ELŐTERJESZTÉS

Vác Város Önkormányzat Képviselő-testület
Városfejlesztési és Környezetvédelmi Bizottság
2017. év február hónap 14. napi ülésére

Szám: 12/13-5/2017.
Tárgy: **Mozgáskorlátozott
várakozóhely – dr. Csányi László krt. 82.**
Melléklet:
– 57/2016. (VI. 07.) sz. VKB határozat
– Helyszínrajz (dr. Csányi László krt., 1 oldal)
– Helyszínrajzok (3 oldal)
Előterjesztő: **Espár Péter mb. osztályvezető**
Készítette: Espár Zsolt műszaki ügyintéző
Előadó: –
Előzmény/korábbi döntés: 57/2016. (VI. 07.) sz. VKB határozat
Terjedelem: 7 oldal
Bizottsági tárgyalások: –
Döntéshozatal módja: *nyílt ülés (Mötv. 46. § /1/)
egyszerű többség (Mötv. 47. § /2/)*

Dátum: 2016.05.31 10:05
Készítette: Espár Zsolt 
Méretarány: 1:500
Koordináta: 656879.15, 269938.61 - 656974.13, 270061.99
Megjegyzés: VKB előterjesztéshez - Diszpozíciós vázlat

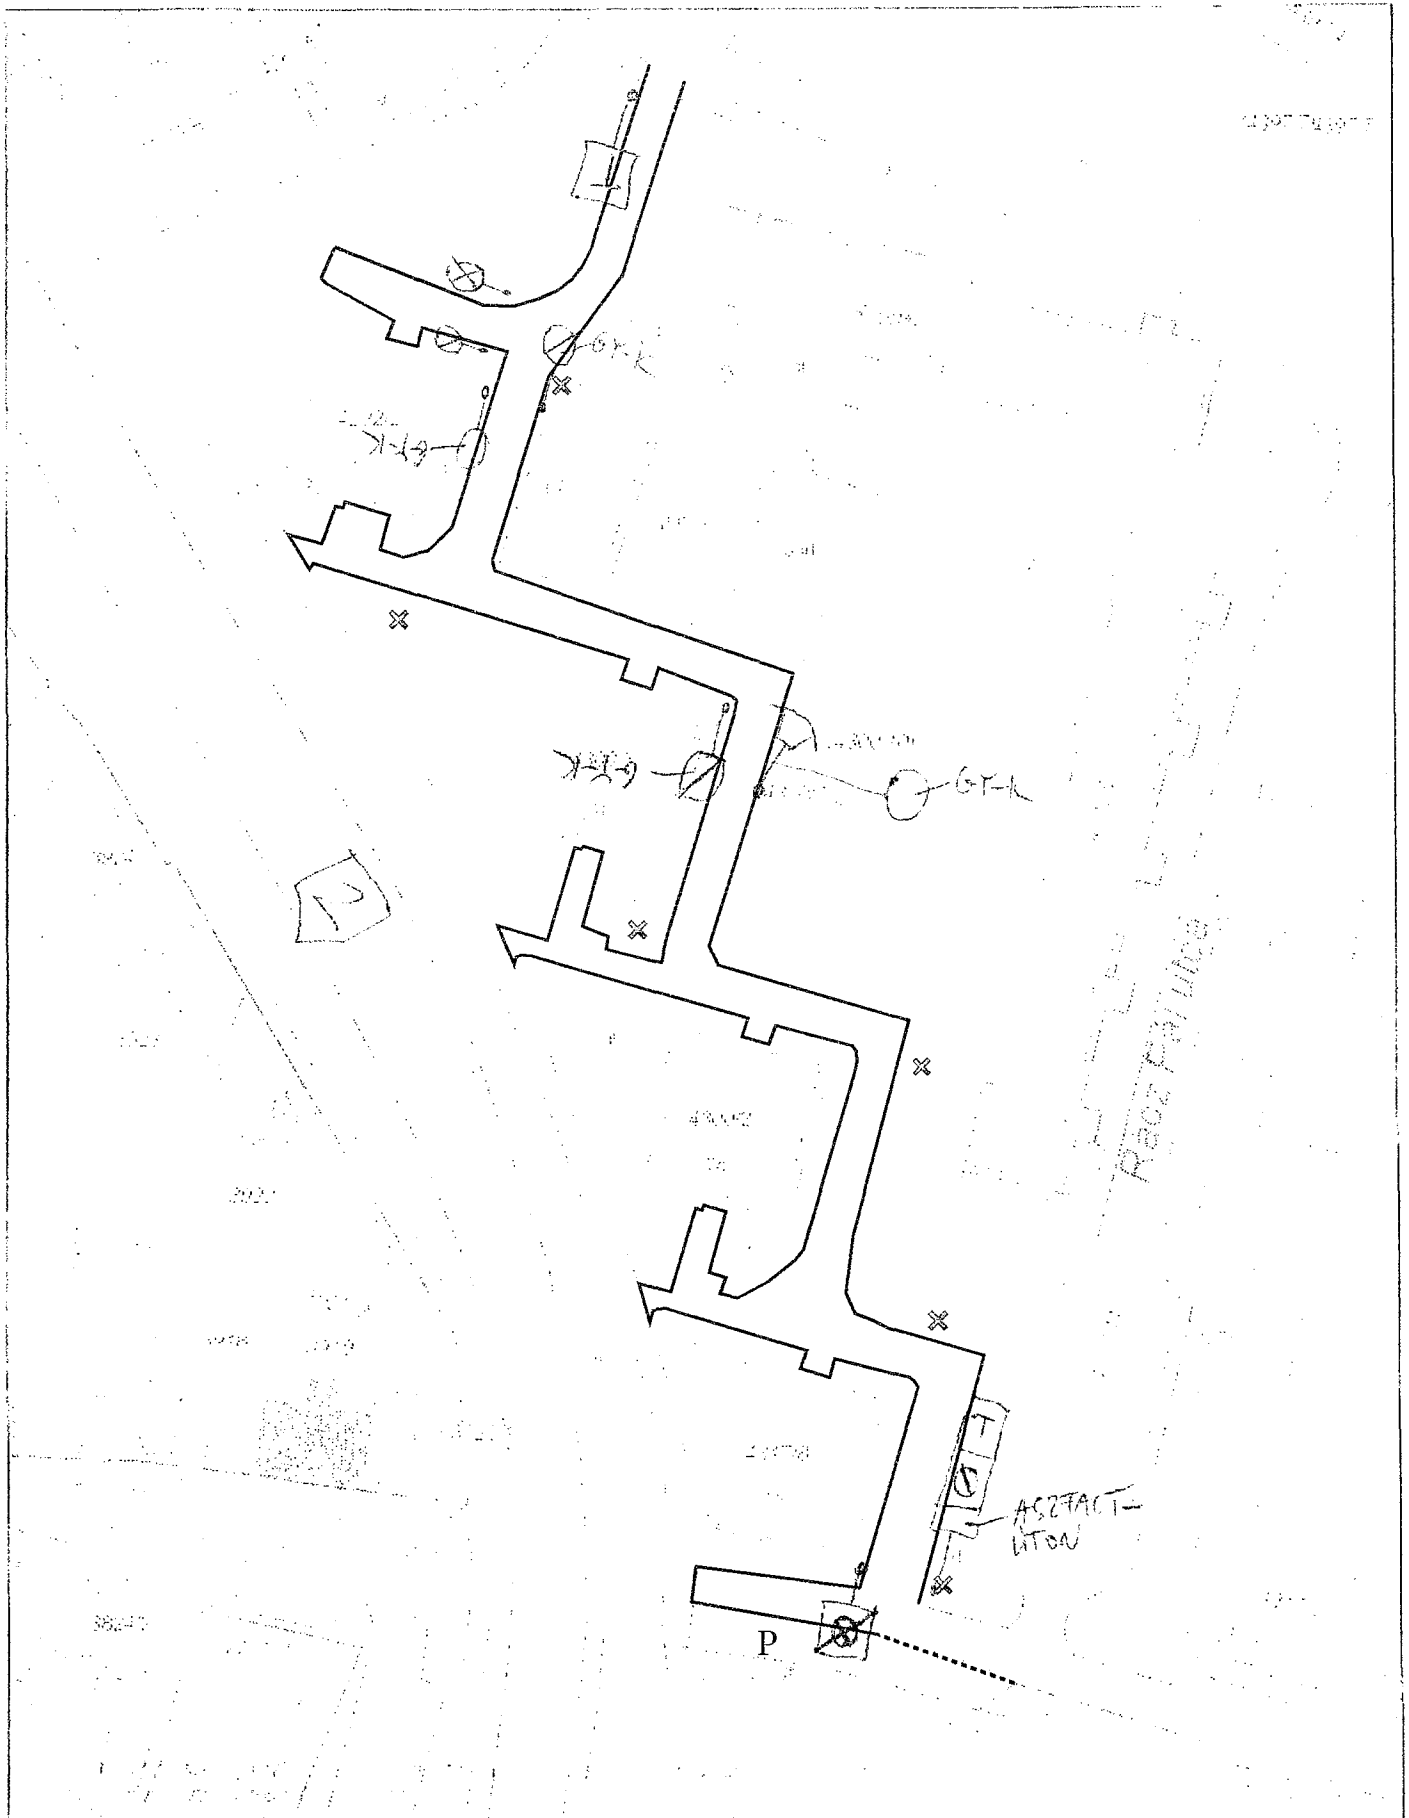
A Váci Városfejlesztő Kft. a határozat alapján elvégezte a forgalomtechnikai kivitelezést, azonban 2016. november hónapban a Katasztrófavédelem tűzvédelmi hatósági céll ellenőrzést tartott a helyszínen és megállapította, hogy az OTSZ szabályaival ellentétes a kijelölés, ezért az Önkormányzatot 100.000,- Ft tűzvédelmi bírsággal sújtotta, mely befizetésre került.

Fentiekre hivatkozva új helyre, a mellékelt helyszínrajz szerinti helyre, a normál parkoló állásokhoz javasoljuk áthelyezni a 2 db mozgáskorlátozottak számára fenntartott parkolót.

1. Vác Város Önkormányzat Képviselő-testület Városfejlesztési és Környezetvédelmi Bizottság visszavonja a 57/2016. (VI.07.) sz. VKB határozatát.
2. Vác Város Önkormányzat Képviselő-testület Városfejlesztési és Környezetvédelmi Bizottság átruházott hatáskörben úgy dönt, hogy a dr. Csányi László körút 82. melletti parkoló állásokhoz a mellékelt helyszínrajz szerint 2 db mozgáskorlátozottak számára fenntartott parkolóhelyet kijelöl és felkéri a Váci Városfejlesztő Kft-t a parkolóhelyek közötti jelzőtáblával történő jelzésre és a burkolati jelek elkészítésére, valamint fenntartására.

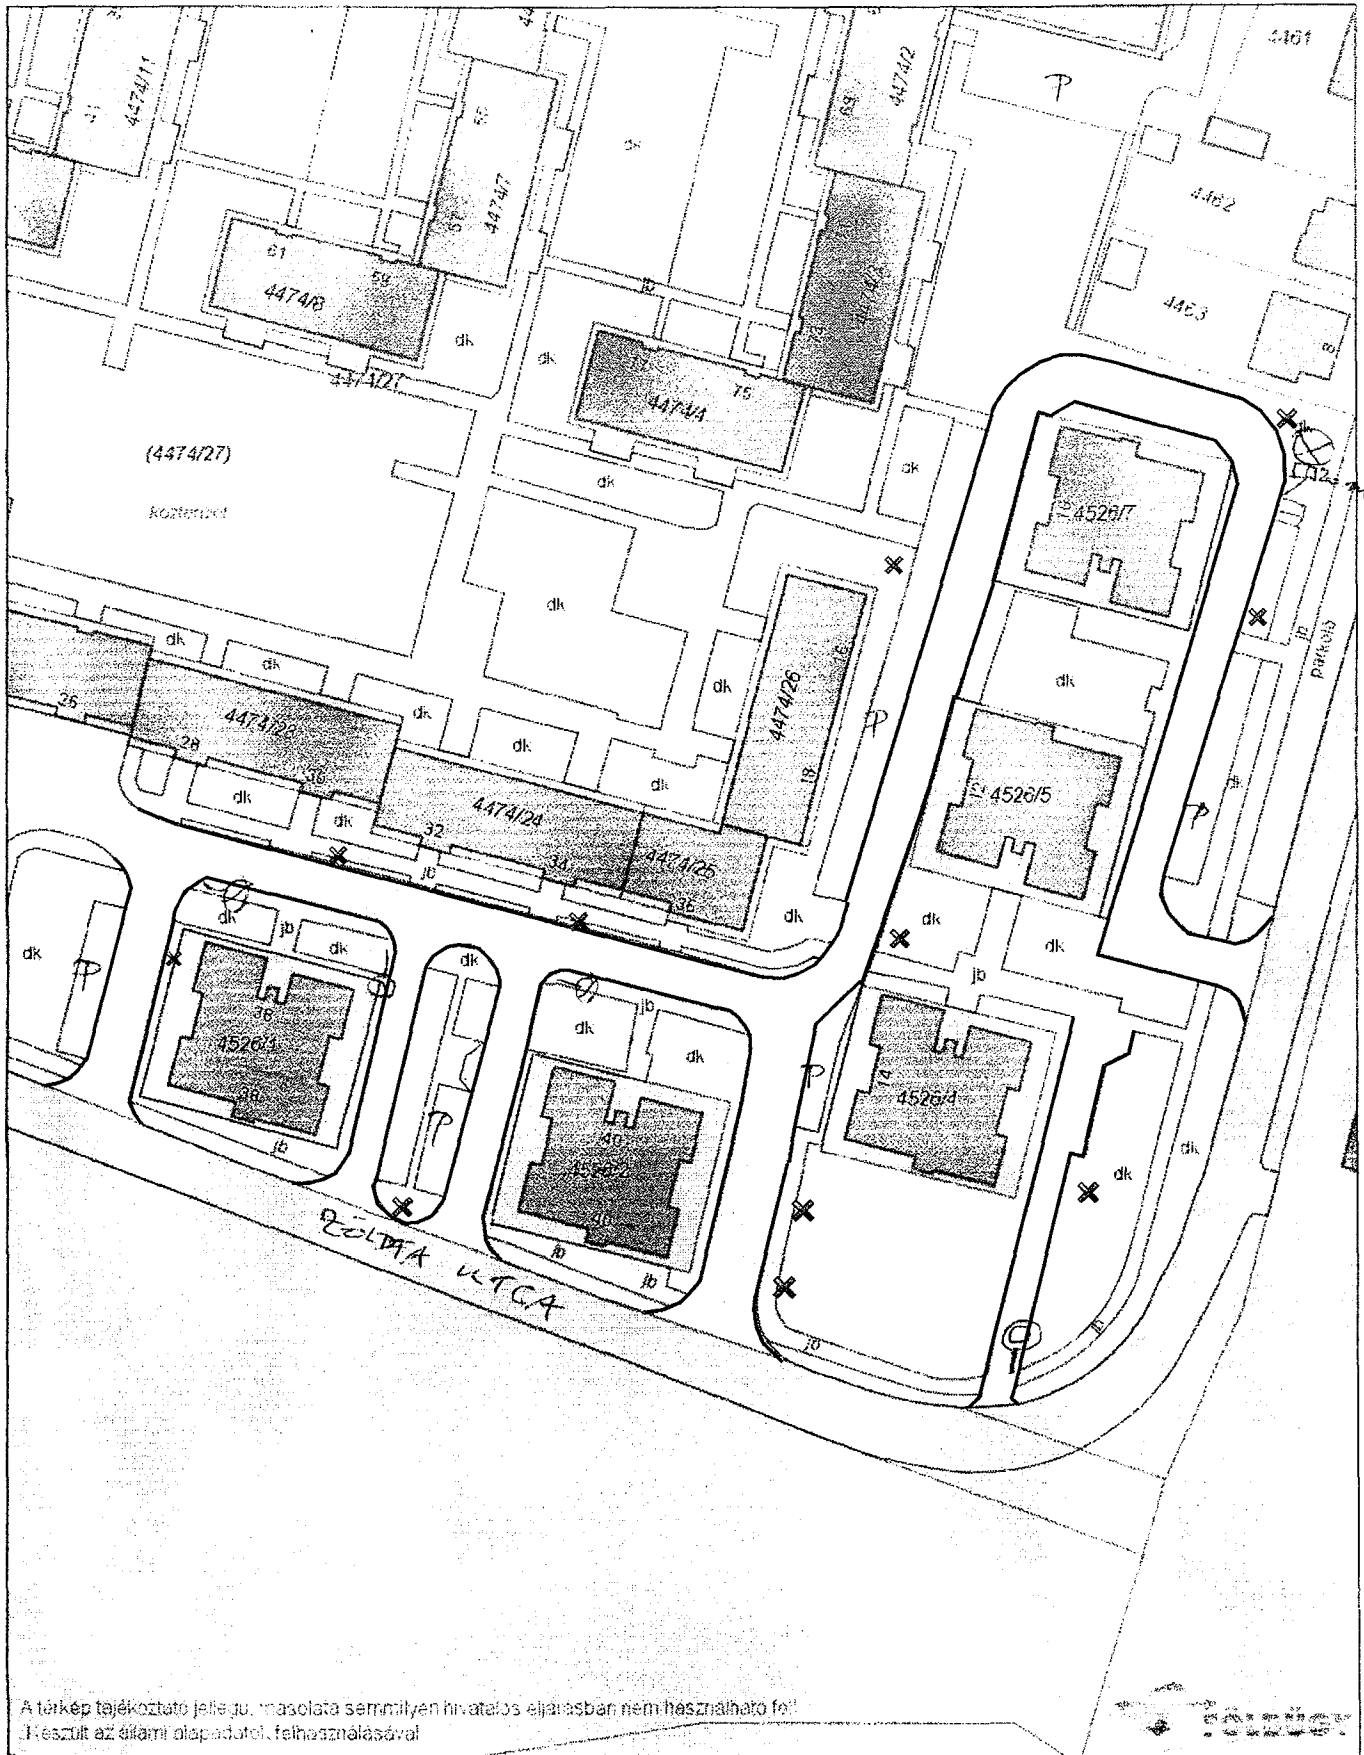
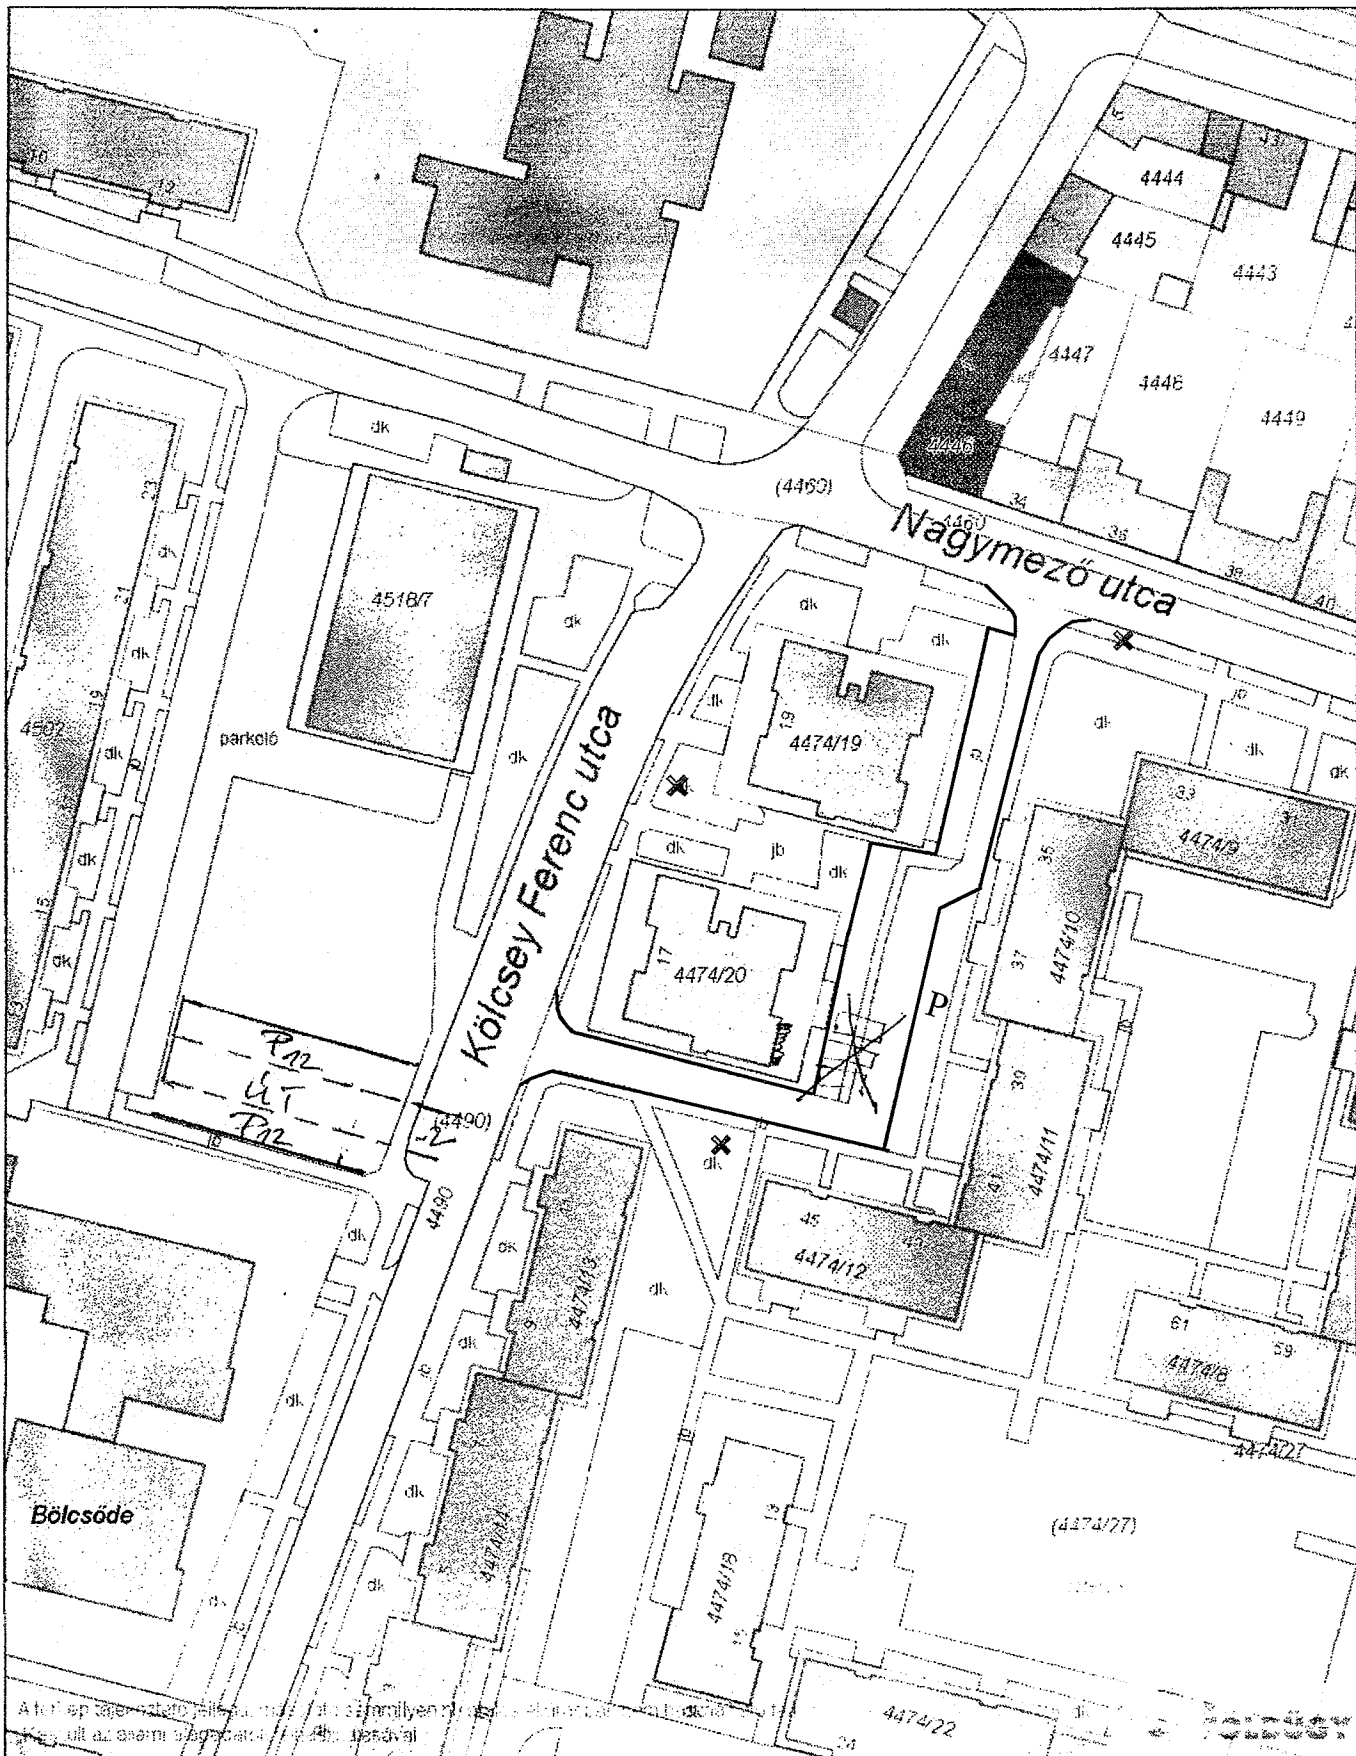
Jelen problémás helyzet és a szilveszterkor bekövetkezett tűz miatt a Katasztrófavédelem munkatársaival közösen bejárást tartottunk az összes alsóvárosi 10 emeletes épület környezetében és az alábbi kérést fogalmazták meg a mellékelt 3 db helyszínrajzra vonatkozóan.

„A kijelölt piros vonalak közötti útvonalakon szükséges biztosítani a tűzoltó gépjárművek közlekedését, továbbá a helyszínrajzokon jelölt földfeletti tűzcsapok mellett 2,75 méter közlekedési utat szükséges szabadon tartani.”

3. Vác Város Önkormányzat Képviselő-testület Városfejlesztési és Környezetvédelmi Bizottság felkéri a Váci Városfejlesztő Kft-t, hogy a Katasztrófavédelem kérésének megfelelően a mellékelt 3 db helyszínrajzon jelölt piros vonalak közötti útvonalakon biztosítsa a tűzoltó gépjárművek közlekedését valamint jelölt földfeletti tűzcsapok mellett 2,75 méteres közlekedési utat tartson szabadon, továbbá a helyszínrajzon feltüntetett közúti jelzőtáblákat helyezze ki.
